## SERVICE INFO – INA 0026

# Utskiftning av generatorremskive 535 0117 10 med Friløpremskive OAP 535 0105 10

Produsent: Dacia, Renault

LuK-AS-No. gammel: 535 0117 10  
LuK-AS-No. ny: 535 0105 10

Figur 1: 535 0117 10

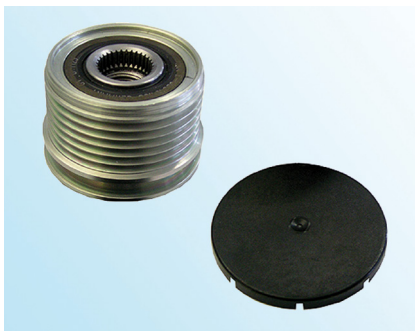
Generatorremskiven 535 0117 10 (Fig. 1) er ikke lenger tilgjengelig og har blitt skiftet ut med friløpremskiven OAP 535 0105 10 (Fig. 2).
